61-D

NOTE D'INFORMATION N°121 VÉHICULES "D" TOUS TYPES

Freins avant

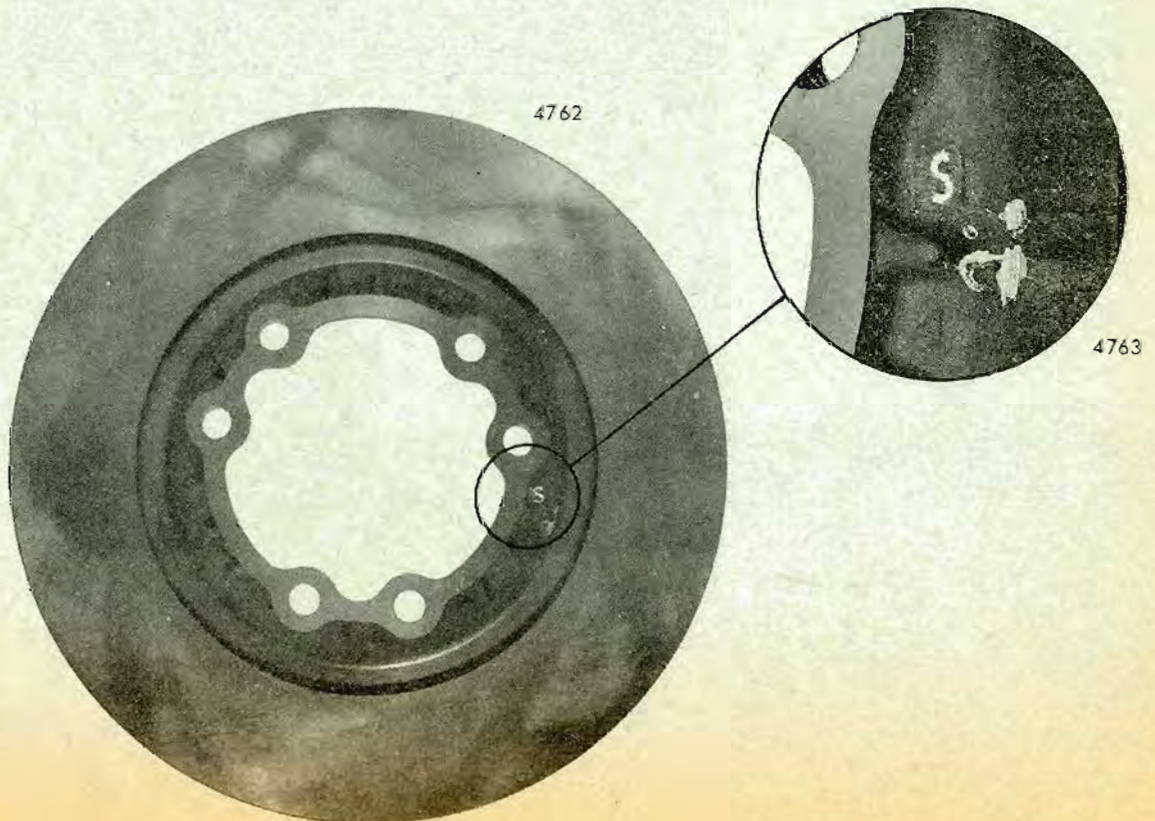
Depuis le 18 Décembre 1968, le traitement des disques de frein de ces véhicules est modifié. En conséquence, ils ne doivent pas être rectifiés. Ces nouveaux disques sont repérés par une lettre «S» venue de fonderie.

Le remplacement unitaire d'un ancien disque par un nouveau est possible.
